指摘事項No. 1

福島第一原子力発電所
特定原子力施設への指定に際し
東京電力株式会社福島第一原子力発電所に対し
して求める措置を講ずべき事項について等へ
の適合性について
(2号機のPCV内部調査及び試験的取り出し
し作業のうち試験的取り出し)

令和5年7月
東京電力ホールディングス株式会社

図1 DPTEポートとDPTEコンテナの開閉イメージ

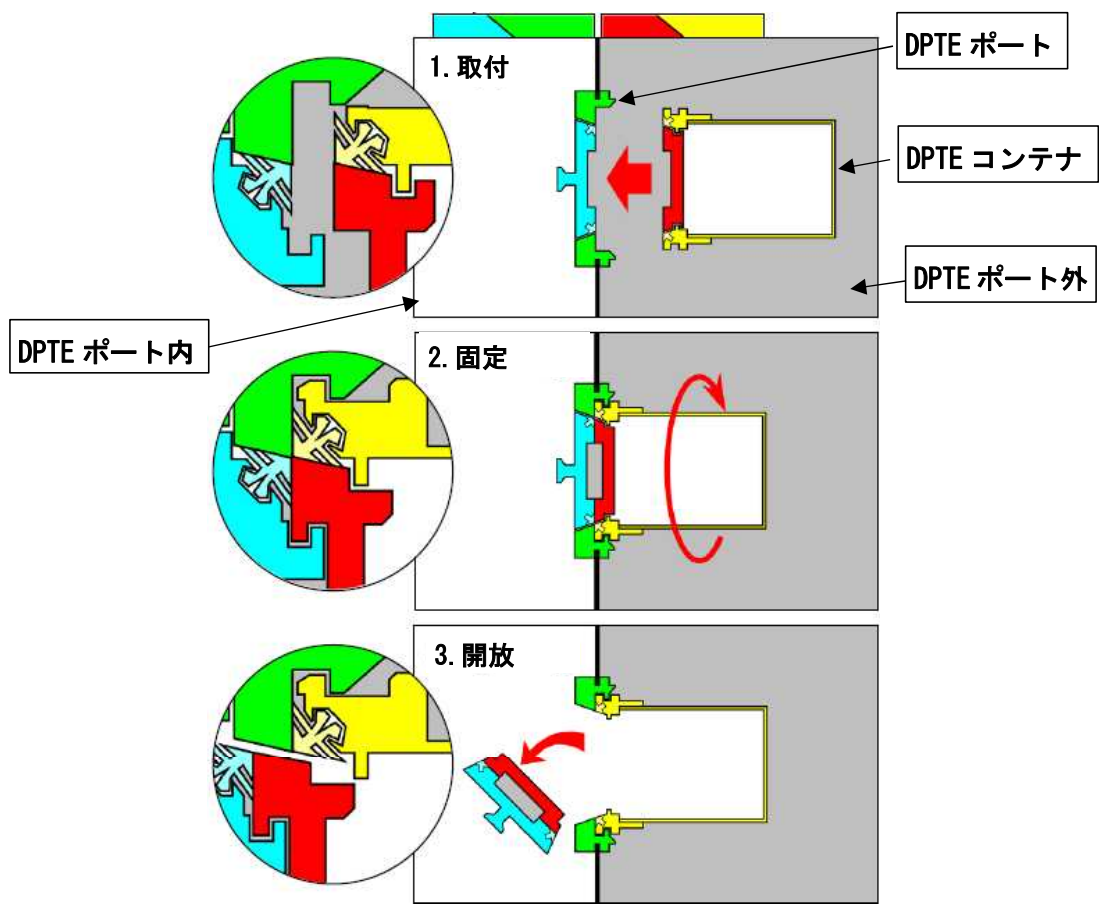
指摘事項No. 36

DPTEの正式名称と中身の構造の説明を追加すること。

⁽³⁶⁾DPTEとは“Dispositif Pour Transfer Etanche” または “Double Porte pour Transfert Etanche”（フランス語）の略。

DPTEコンテナはDPTEポートに取り付けることで図1のようにDPTEコンテナの蓋とDPTEポートが一体となって開閉し、密閉を維持しながら物を移送することが可能なコンテナであり、燃料デブリをエンクロージャからグローブボックスまで運搬する際に使用する。内部は緩衝容器を固定する引き出し式治具を搭載し、緩衝容器を収納することで上下から固定する。

試料容器断面図 (右)

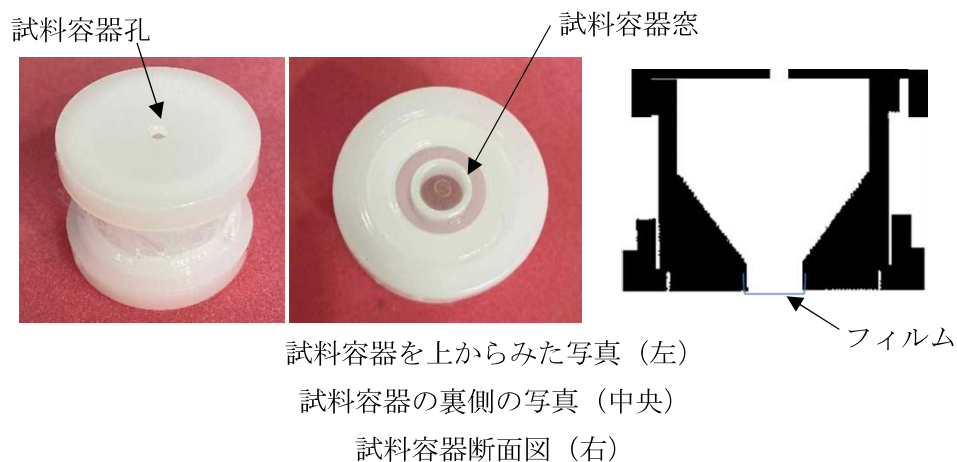
指摘事項No. 37

試料容器について構造が分かるような説明、写真・イメージ図を追加すること。

項目	仕様
寸法, 容量	φ 約 30×約 25mm, 約 0.2mL
材質	ポリエチレン
機能	<u>(37) 回収容器から分取した燃料デブリを収納する容器。燃料デブリを収納した状態で分析を行う。試料容器裏側の窓はフィルムで覆われているため、試料容器の窓から燃料デブリは落下することはない。また水素濃度測定後に、試料容器上面の孔はフィルムを貼り付けて塞ぐ。</u>

燃料デブリの回収から輸送までの一連の作業フロー

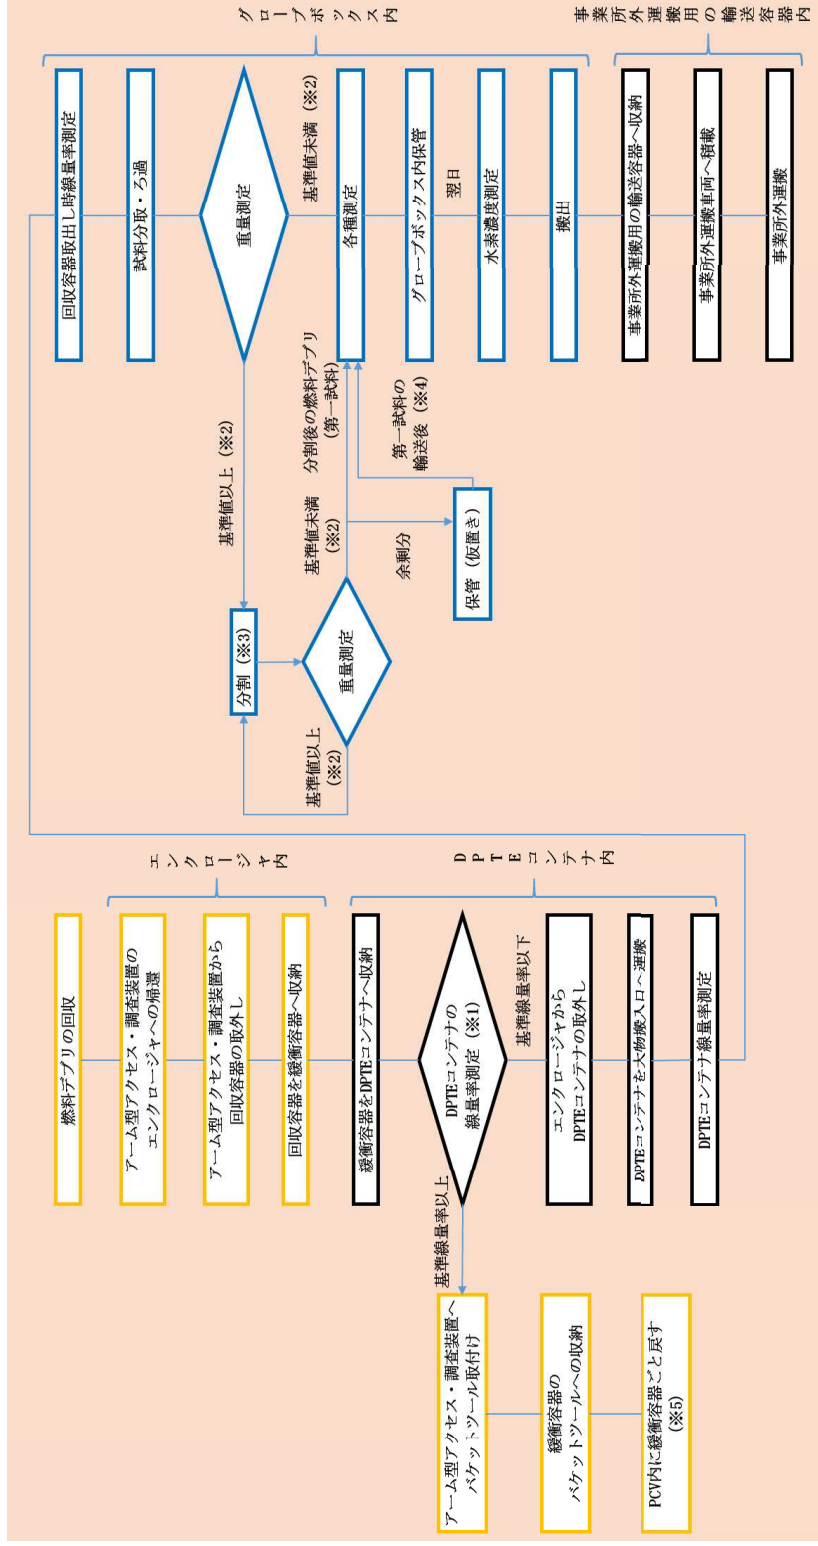
燃料デブリの取り出しから搬出までの取扱いフローを整理し、資料に示して説明すること。

燃料デブリをPCV内へ戻す方法を追記すること。また、戻した際のPCV内の堆積物への影響について説明すること。

燃料デブリの取り出しから搬出までの取扱いフローを別紙に示す。

※5 ⁽³⁹⁾ PCV 内へ戻す際は、堆積物がなく未臨界維持に影響のないペダスタル外のグレーチング上に残置する計画。

図1 DPTEコンテナ吊上げイメージ全体 (左図)

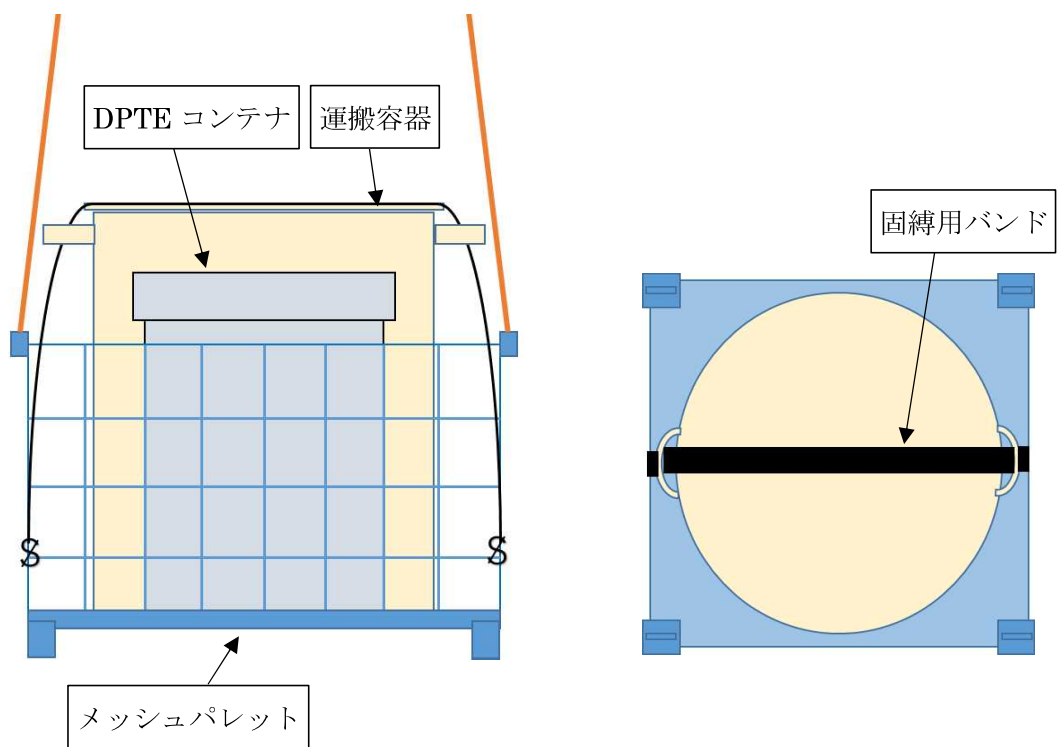
今回の資料では、未臨界維持、閉じ込め、災害防止対策、電源の確保、耐震設計等に係る対応方針等の概要を記載しているが、今後の審査等に当たってはそれぞれの要求事項に対する適合方針やその具体的な内容について確認することから、先行事例の申請書やまとめ資料を参考にしつつ情報を追加して整理し、その内容を資料に示して説明すること。

燃料デブリを収納したDPTEコンテナはエンクロージャから大物搬入口1階までは台車を用いて運搬するため落下のリスクはなく，大物搬入口1階から2階へ運搬は天井クレーン（チェーンブロック）による揚重作業を計画しており，揚重作業は以下の落下防止対策を講じる。

- ・DPTEコンテナを収納した運搬容器をメッシュパレットに固縛し転倒防止対策，メッシュパレットからの落下防止対策を行う。
- ・メッシュパレットを4点吊りすることで落下防止対策を行う。
- ・天井クレーンは使用前点検を行い，異常のないことを確認する。

図 1. ダスト管理エリア構成イメージ

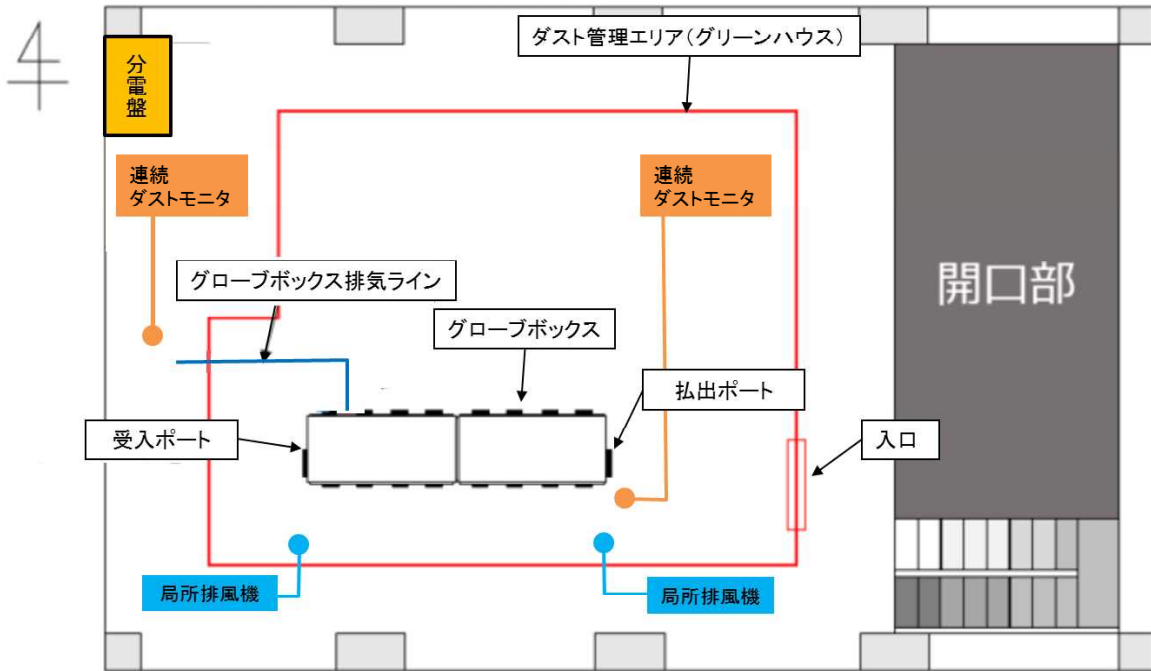
ダスト管理エリアの管理方法を示すこと。

新設するグローブボックス（以下「GB」という。）及びその周辺に設置するダスト管理エリアについて、GB内での燃料デブリ等の取扱において想定される放射性物質を含む気体の発生量の評価に加えて、GBやダスト管理エリアからの排気（排出）先や排風機容量（風量）設定の妥当性等、負圧管理の考え方を整理し資料に示して説明すること。

ダスト管理エリアへの放射性物質の漏えいについて、漏えい防止に係る具体的な対策に加えて、万一漏えいした場合の回収方法や漏えい物の処理方法等の詳細について資料に示して説明すること。

グリーンハウスの仕様に骨組み材料についても追記すること。

グローブボックスから放射性物質が漏えいした際の汚染拡大防止のためにグローブボックス周辺に難燃性ビニールを用いたグリーンハウスを設置し、ダスト管理エリアを設定する。

ダスト管理エリアの構成イメージを図1に、各構成品の仕様を下記に示す。ダスト管理エリア周辺に局所排風機を設置し、吸い込み口をグローブボックスの受入ポート、払出ポート付近にそれぞれ設置することによりダスト管理エリア外への放射性ダスト飛散を抑制する。

(25)ダスト管理エリアの容積は約150m³であり、局所排風機の風量は1台あたり25m³/min以上である。そのため2台使用することで、ダスト管理エリア内の換気回数は約20回/hとなる。「高放射性物質取扱施設設計マニュアル^{※1}」では建屋のうち作業者が一時的に立入る区域の換気回数は4～10回/h程度とされていることから、今回使用する局所排風機の風量は十分である。

項目	仕様
寸法	約 6.0×約 8.5×約 2.9m, 厚さ : 約 0.3mm
材質	グリーンハウス : 難燃性ビニール, ⁽⁴¹⁾ 骨組み : 単管パイプ

⁽²⁶⁾グローブボックスから放射性物質が漏えいした場合はダスト管理エリア内に設置した連続ダストモニタによって、漏えいを検知することができる。漏えいを検知した場合は燃料デブリをグローブボックス内に仮置きし、作業者はダスト管理エリアから退域することで作業者の身体汚染防止を図る。また退域時は除染、汚染検査を実施し汚染拡大防止を図る。その後、漏えい箇所特定のため作業者はRゾーン装備（全面マスク、カバーオール、アノラ

図1 アーム型アクセス・調査装置の概略図

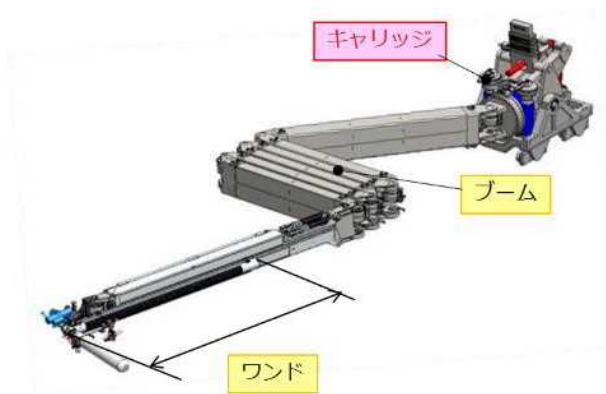
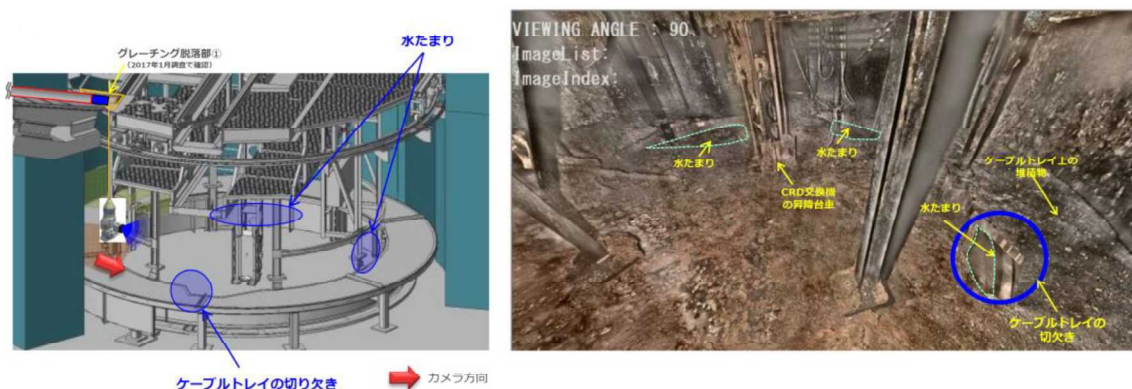
試験的取り出しは堆積物の未臨界状態に影響を与えないとしている点に関して調査装置の落下、堆積物に含まれる核燃料物質の分布の偏り等も考慮した条件下での影響の有無についても資料に示して説明すること。

アーム型アクセス・調査装置はキャリッジ部がエンクロージャ内のレール上を移動することでアーム型アクセス・調査装置のブーム、ワンド部がPCV内にアクセスすることからアーム型アクセス・調査装置の全体がPCV内に落下する可能性はない。アーム型アクセス・調査装置のワンド部分はペDESTAL内のプラットフォーム内にアクセスし、引っかかる等の異常時にはワンド部を切り離し、アーム型アクセス・調査装置を回収し、X-6ペネ接続構造に搭載している隔離弁を閉止することでバウンダリを確保する。

ワンド部（質量約50kg）落下による臨界影響について、ワンドの堆積、落下衝撃による形状変化を検討した。

ワンド部の主な組成は鉄であり、ペDESTAL底部の堆積物の上に覆う形で堆積しても、未臨界状態への影響は小さい。

落下に伴う衝撃に対しては、これまでの原子炉格納容器内部調査において、堆積物が、広い範囲で同程度の高さに分布していることを確認しており、落下箇所近傍の堆積物が雪崩のように崩れ、形状変化が生じる可能性は小さい。また、落下に伴う衝撃により、堆積物が粉々になることで、水領域と堆積物が混在するような形状となることを想定しても、その影響範囲は小さいことから、未臨界状態への影響は小さい。

落下物の運動エネルギーが全て破砕に消費されると仮定した場合、破砕される影響範囲は、鉄相当の硬さで一辺約5.5cmの立方体相当、セメント系断熱材相当の硬さで一辺約11.8cmの立方体相当の範囲であり、堆積物がペDESTAL下部に広く分布していることから、未臨界状態への影響は小さい。

図 2.1-3 燃料デブリ回収試験結果

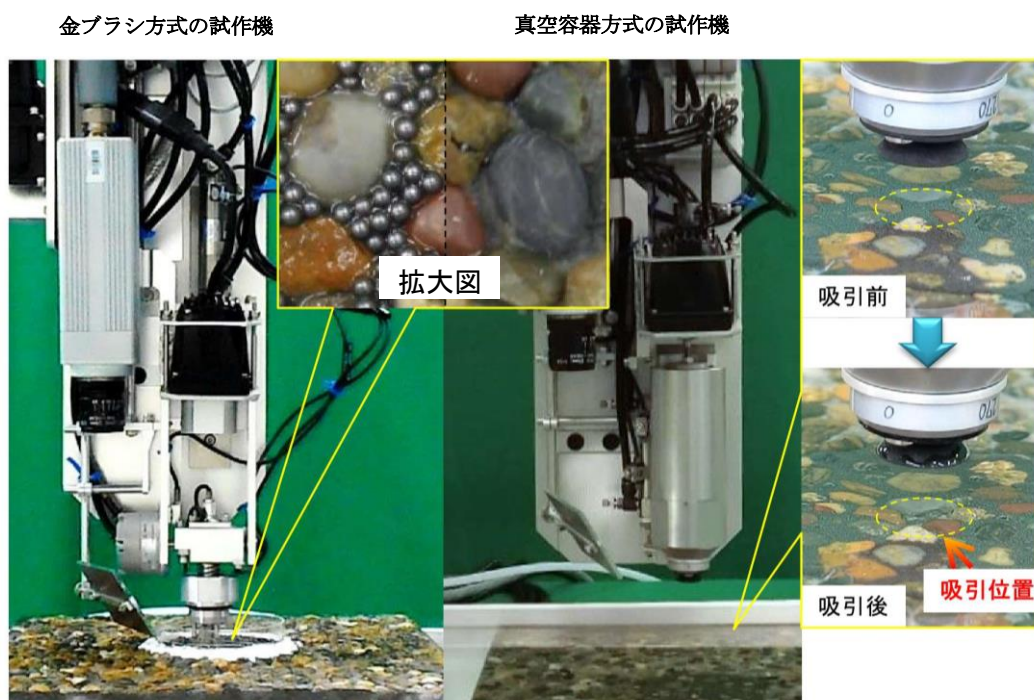
特に設備の耐震クラス等にも関係するハザードの設定に関して、燃料デブリ回収試験としてモックアップにより最大回収量（取扱量）の確認を行っているが、実機条件に照らして、その試験条件等が最大回収量を想定する上で適切な内容となっているか改めて確認し、試験の詳細について資料に示して説明すること。

別紙ー1に示すように燃料デブリ回収試験は、比重がUO₂に近く入手性が良い鉛球を使用し粒径が0.35mm, 1mm, 2mmのそれぞれを用いて回収量の確認を行っていたが、実機環境では様々な径のデブリが混在していると考えられ、より実機環境に近い3種類の粒径が混在した状態で追加試験を実施し回収量の確認を行う。

燃料デブリ回収量が数 g 以下となることを確認するために鉛球を使用した模擬試験を実施した。試験結果を図2.1-3に示す。回収量は最大でも2.606 g であり数 g 以下の回収量となることを確認した。
